**INFORME DE HITO DE CONTROL**  
**N° 22989-2023-CG/GRCU-SCC**

**OBRA: “MEJORAMIENTO INTEGRAL DE LA VÍA EXPRESA  
DE LA CIUDAD DEL CUSCO: ÓVALO LOS LIBERTADORES –  
PUENTE COSTANERA – NODO VERSALLES”**

**HITO DE CONTROL N° 16 – AVANCE DE LA EJECUCIÓN DE  
OBRA AL MES DE SETIEMBRE DE 2023**

**IMAGEN N° 2**  
**ENSAYO DE EQUIVALENTE DE ARENA**

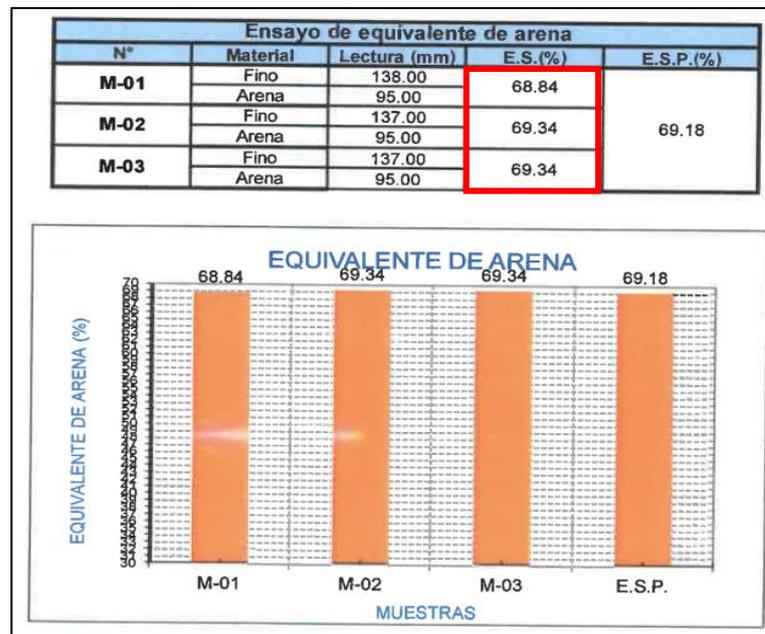
De lo expuesto se concluye que los valores de equivalente de arena obtenidos en el ensayo presentado con carta n.° 623-23-CGGC/COPESCO de 13 de setiembre de 2023, los cuales son M-01 = 68.84, M-02 = 69.34, M-03 = 69.34 y E.S.P. = 69.18; están por debajo de los requerimientos mínimos establecidos en la norma MTC E 114 y en el Expediente técnico (**para altitudes mayores a 3 mil msnm, el valor debe ser como mínimo 70**), con las implicancias de calidad que esto representa y según lo expuesto en la condición, cabe recalcar que lo que se busca es un equivalente de arena alto, pues cuanto mayor es este valor, más alta sería la calidad del material.

Asimismo, es preciso señalar que la planta de asfalto establecida por el Contratista en el distrito de Oropesa, provincia de Quispicanchi, no cuenta con áreas para el lavado del material, ni con la infraestructura para la evacuación de estas aguas, por lo que la limpieza del material se limita a realizar el venteo del mismo, lo que incide directamente en los valores de equivalente de arena obtenidos.

**IMAGEN N° 4**  
**INTERSECCIÓN TRANSVERSAL CON CALLE "BRILLANTES"**

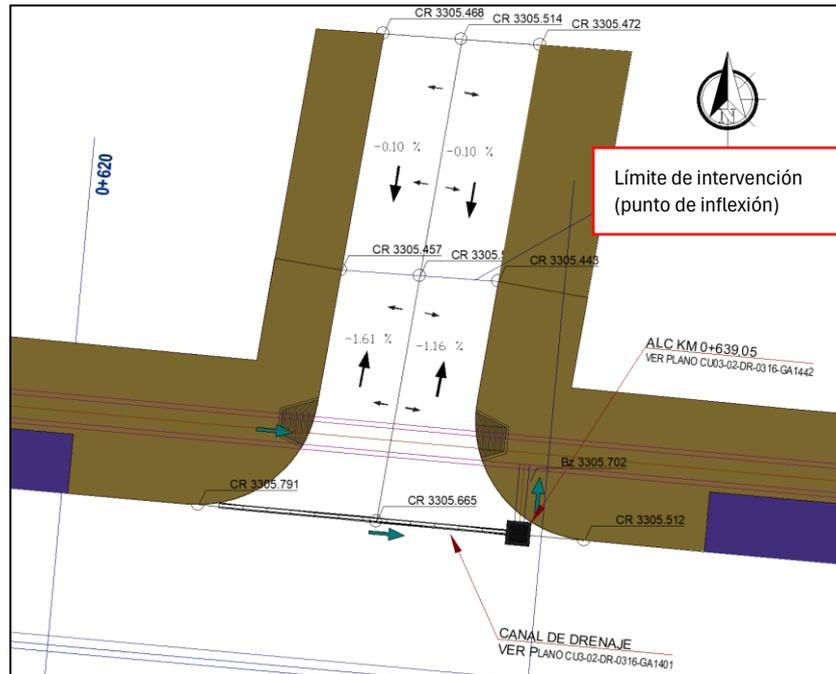
Del análisis del plano elaborado por la comisión de control (ver imagen n.º 4), se advierte, que el nivel de rasante de la Vía Expresa está por encima del nivel de la calle Brillantes, por tanto, la pendiente de conexión entre la calle Brillantes y Vía Expresa sería de -1.61% en dirección al límite de intervención (donde no existe ni se ha contemplado una zona de evacuación de aguas pluviales), asimismo, la calle Brillantes tiene una pendiente existente de -0.10% en dirección al límite de intervención, es decir que en el límite de intervención de dicha calle se generaría el empozamiento de las aguas pluviales, por falta de sumideros.

Al respecto, también se puede apreciar que la rasante de la Vía Expresa está por encima de la calle Brillantes, según los planos de trazo geométrico del expediente técnico aprobado (perfil longitudinal del eje de la calle Brillantes), teniendo un punto de inflexión en el Km 0+007.498 de transición a dicha calle (imagen n.º 5), sin embargo, el Proyectista no considero en este punto de inflexión un drenaje para la evacuación de aguas pluviales.

**IMAGEN N° 6**  
**INTERSECCIÓN TRANSVERSAL CON CALLE "ZAFIROS"**

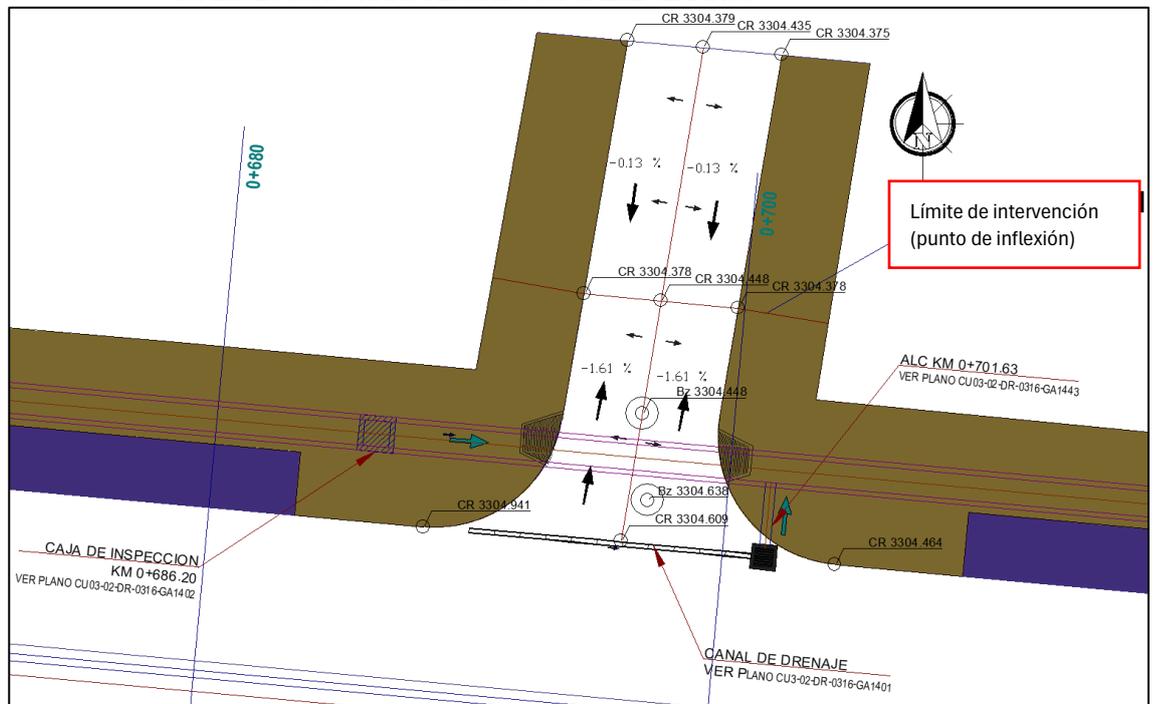
Del análisis del plano elaborado por la comisión de control (ver imagen n.° 6), se evidencia, que el nivel de la rasante de la Vía Expresa está por encima del nivel de la calle Zafiros, por tanto, la pendiente de conexión entre la calle Zafiros y Vía Expresa sería de -1.61% en dirección al límite de intervención (donde no existe ni se ha contemplado una zona de evacuación de agua pluviales), asimismo, la calle Zafiros tiene una pendiente existente de -0.13% en dirección al límite de intervención, es decir que en el límite de intervención de dicha calle se generaría el empozamiento de las aguas pluviales, por falta de sumideros; asimismo, se ejecutaron dos buzones los cuales tienen cotas superiores a los niveles de las rasantes proyectadas (3304.609m y 3304.638m), los cuales aún no han sido compatibilizados con la rasante definitiva.

**IMAGEN N° 7**  
**PLANO EN PLANTA Y PERFIL CALLE “ZAFIROS”**

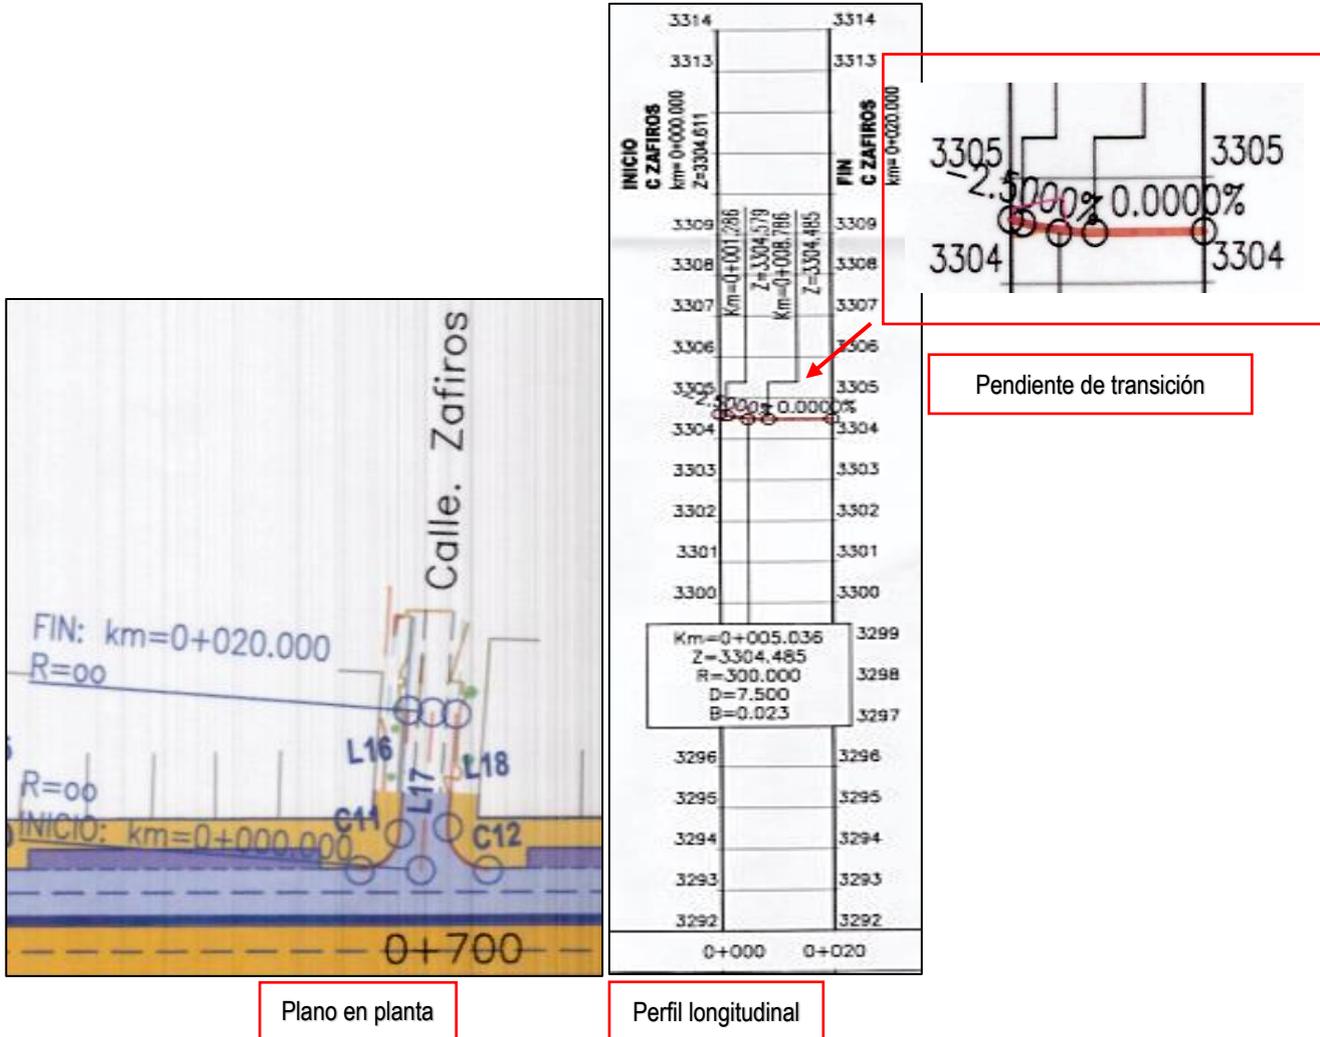
Al respecto, también se evidencia que la rasante de la Vía Expresa está por encima de la calle Zafiros, según los planos de trazo geométrico del expediente técnico aprobado (perfil

longitudinal del eje de la calle Zafiros), teniendo un punto de inflexión en el Km 0+005.036 de transición a dicha calle (imagen n.º 7), sin embargo, el proyectista no considero en este punto de inflexión un drenaje para la evacuación de aguas pluviales.

**IMAGEN N° 8**  
**INTERSECCIÓN TRANSVERSAL CON CALLE “DIAMANTES”**

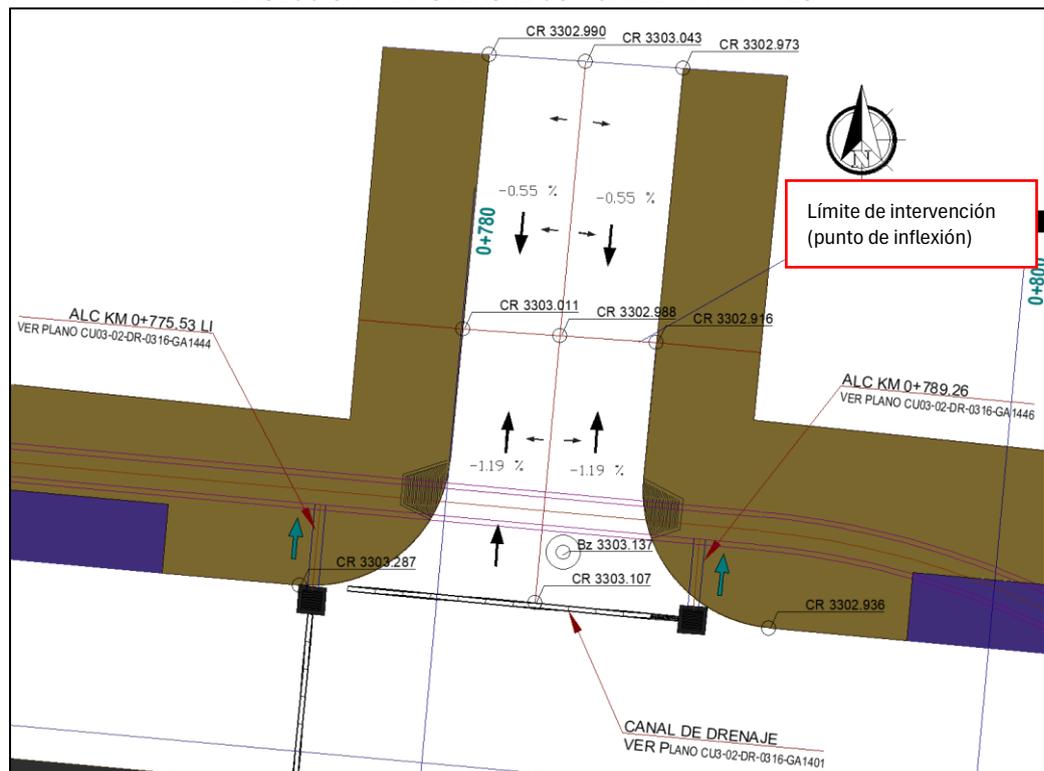
Del análisis del plano elaborado por la comisión de control (ver imagen n.°8), se evidencia, que el nivel de la rasante de la Vía Expresa está por encima del nivel de la calle Diamantes, por tanto, la pendiente de conexión entre la calle Diamantes y Vía Expresa sería de -1.19% en dirección al límite de intervención (donde no existe ni se ha contemplado una zona de evacuación de agua pluviales), asimismo, la calle Diamantes tiene una pendiente existente de -0.55% en dirección al límite de intervención, es decir que en el límite de intervención de dicha calle se generaría el empozamiento de las aguas pluviales, por falta de sumideros; asimismo, se ejecutó un buzón el cual tiene cota superior al nivel de la rasante proyectada (3303.137m).

**IMAGEN N° 9**  
**PLANO EN PLANTA Y PERFIL CALLE "DIAMANTES"**

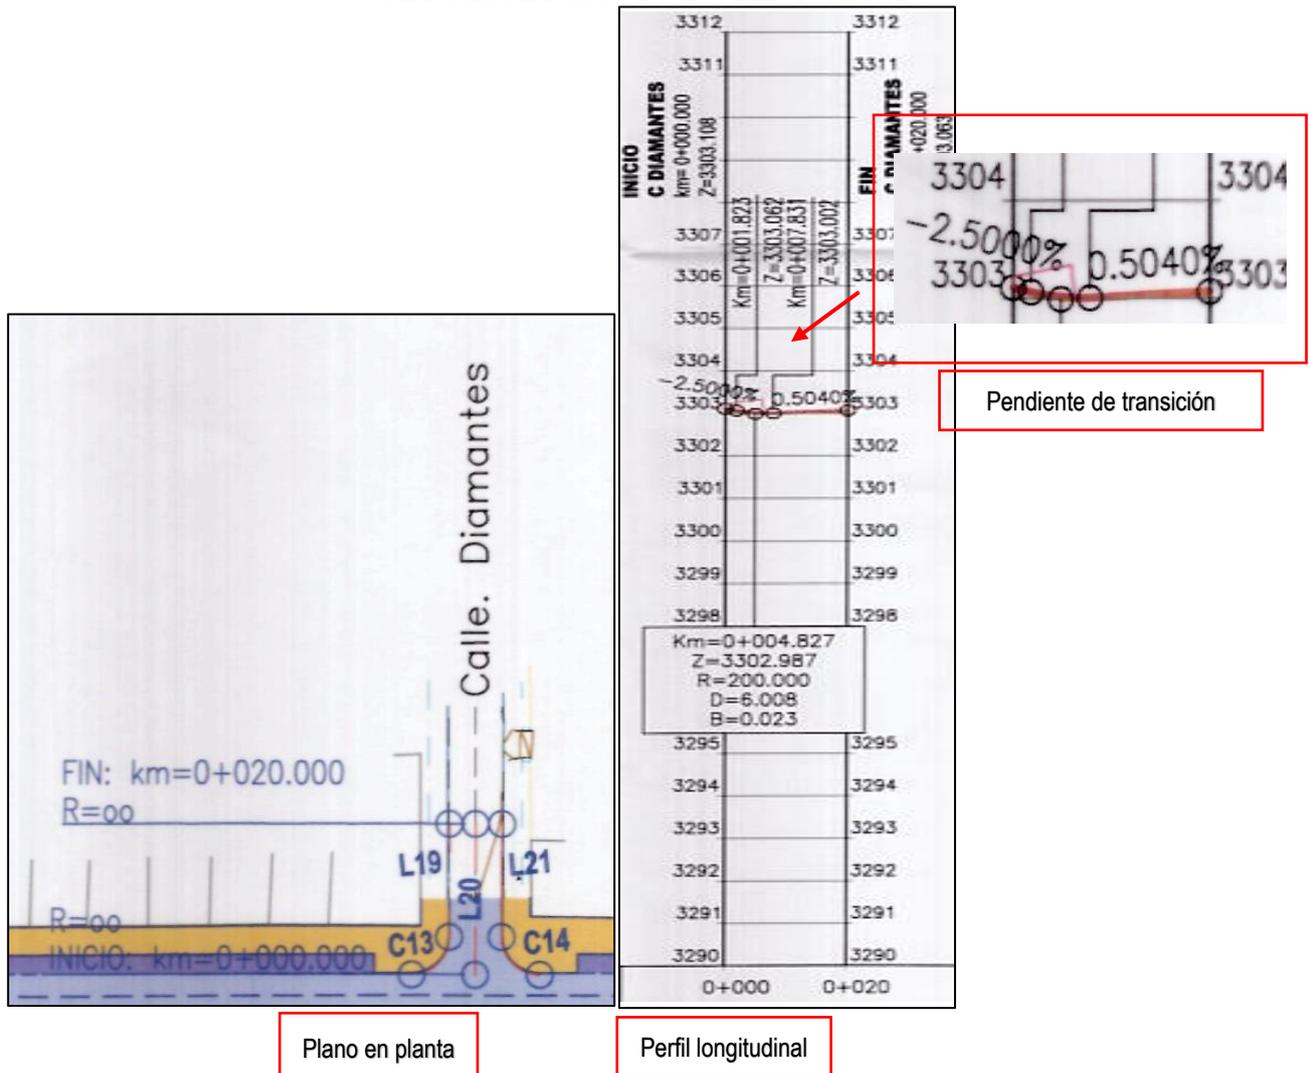
Al respecto, también se evidencia que la rasante de la Vía Expresa está por encima de la calle Diamantes, según los planos de trazo geométrico del expediente técnico aprobado (perfil longitudinal del eje de la calle Diamantes), teniendo un punto de inflexión en el Km 0+004.827 de transición a dicha calle (imagen n.º 9), sin embargo, el proyectista no considero en este punto de inflexión un drenaje para la evacuación de aguas pluviales.

**IMAGEN N° 10  
PLANO DE SECCIÓN TRANSVERSAL TÍPICA – I CU03-02-DR-0316-CE-1211**

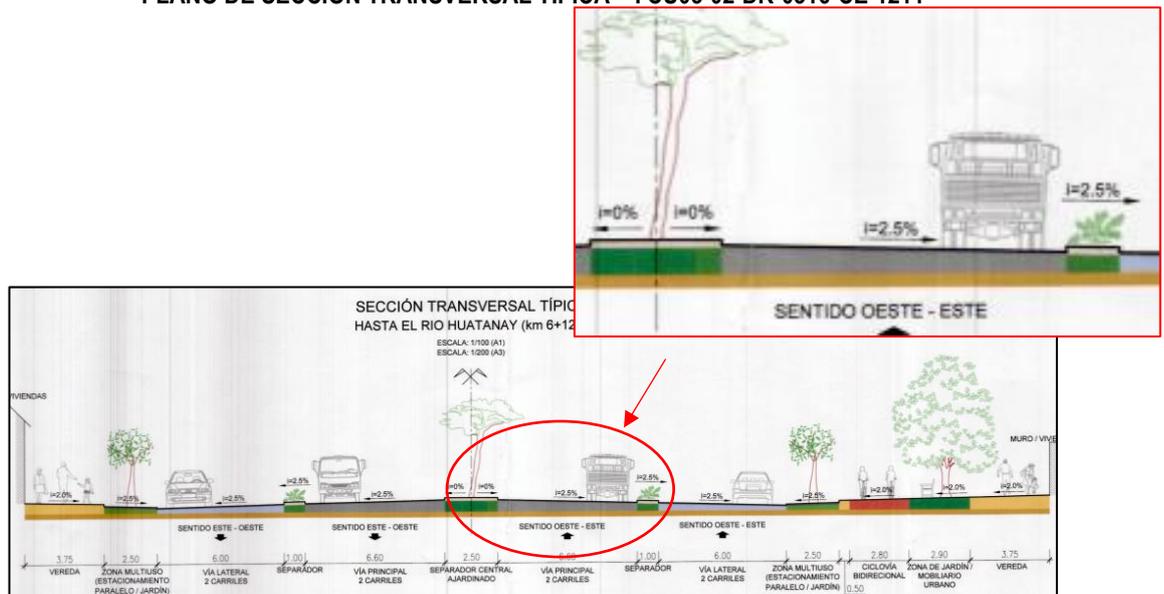
Sobre el particular, de la revisión de planos contractuales de obra, se evidencio el plano de sección transversal típica – I (plano CU03-02-DR-0316-CE-1211), en el cual se precisa el bombeo transversal de la vía principal y auxiliar, el cual es de 2.5%, tal como se aprecia en la imagen n.º 10, en ese sentido por cada 100 cm (1 metro) de vía la diferencia de altura debe ser de 2.5 cm.

**IMAGEN N° 15**  
**DIFERENCIA DE NIVEL ENTRE NIVEL DE RASANTE DE VÍA PRINCIPAL (LADO IZQUIERDO) Y NIVEL DE TAPA DE BUZÓN**

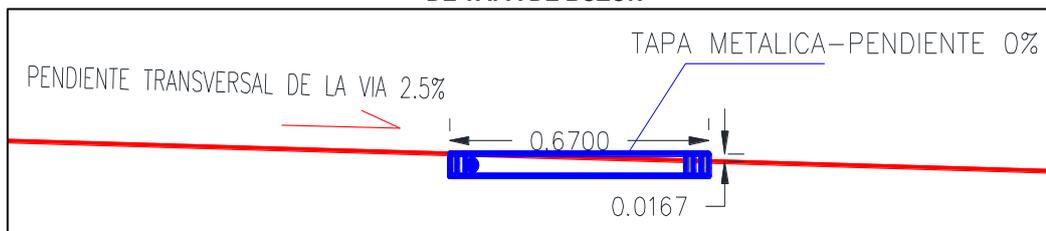
En consecuencia, las tapas deberían presentar la misma inclinación de la sección transversal de la vía (2.5%), sin embargo, según lo evidenciando anteriormente, las tapas se colocaron con 0% de inclinación con respecto a la sección transversal de la vía principal (lado izquierdo), por tanto, quedaría expuesta la tapa 1.675 cm, con respecto al nivel de rasante de la vía, tal como se aprecia en la imagen n.º 6, lo cual afectaría la vida útil de la tapa del buzón, debido a que las llantas de los vehículos impactarían con la tapa de buzón expuesta, ocasionando el deterioro del elemento, asimismo el deterioro de las llantas de los vehículos.

IMAGEN N° 26  
SARDINELES DE CICLOVÍA DESPORTILLADOS (VÍA PRINCIPAL LADO DERECHO)

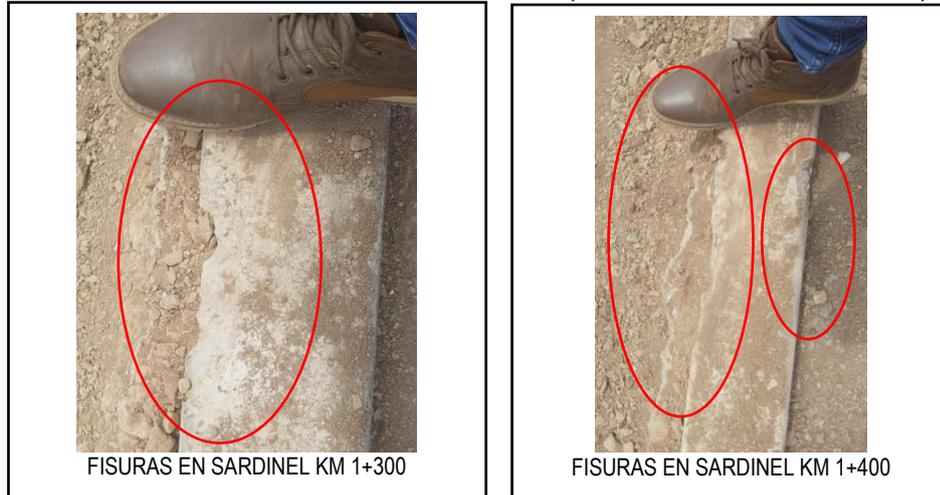
- e) Con respecto al desportillado de sardineles de la ciclovia en el tramo comprendido entre la progresiva 1+300 al 1+400, debido a las excavaciones realizadas para la instalación de la red de media tensión de la obra, lo que produjo roturas en el sardiné, los cuales deben ser reparados previo a la instalación de asfalto en dicha zona.

**IMAGEN N° 27**  
**UBICACIÓN DE INTERCEPTOR GENERAL SIN DEFENSA RIBEREÑA, TRAMO 6+840 A 6+870**

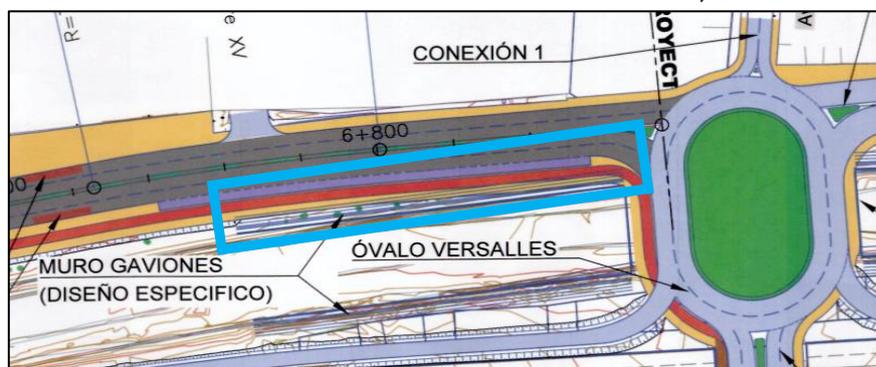
Durante la visita de inspección realizada el 18 de setiembre de 2023, se observó el tramo 6+840 al 6+870, donde se visualiza la socavación de la base de la estructura de protección del interceptor general, a continuación, se muestra la ubicación de lo referido en la imagen siguiente:

**IMAGEN N° 2**  
**TAPA DE BUZÓN UBICADO EN LA PROGRESIVA 1+280 Y 1+300**

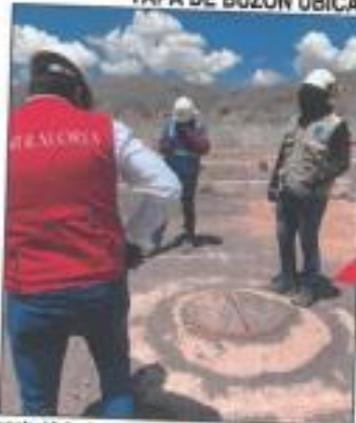
tapa de buzón no cuenta con la pendiente de sección transversal de la vía donde está ubicada.

**IMAGEN N° 9**  
**SARDINEL DE VÍA PRINCIPAL LADO DERECHO PROGRESIVA 1+800 AL 2+060**

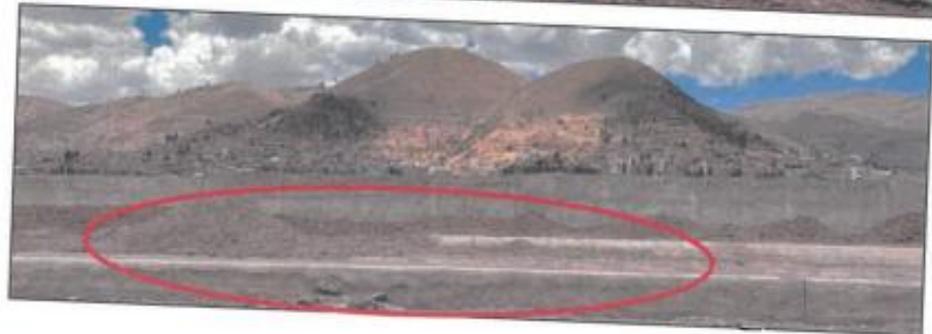
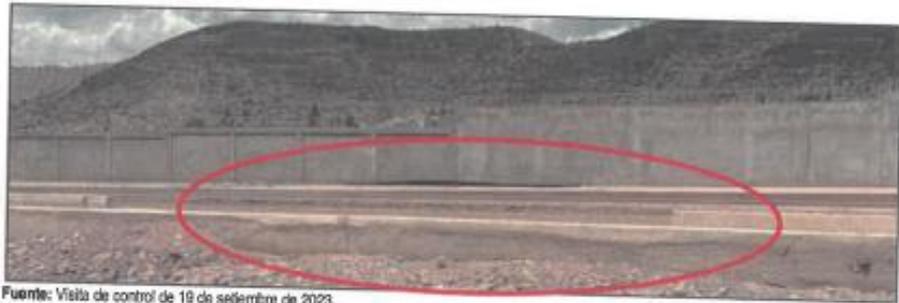
4. Asimismo, el 19 de setiembre de 2023, se procedió a revisar el acabado de los sardines de la vía principal lado derecho, se pudo evidenciar que existen sardineles que presentar un acabado defectuosos, en los tramos comprendidos entre la progresiva 1+800 al 2+060, y en tramo de la progresiva 2+400 al 3+140, tal como se muestra en las siguientes imágenes:
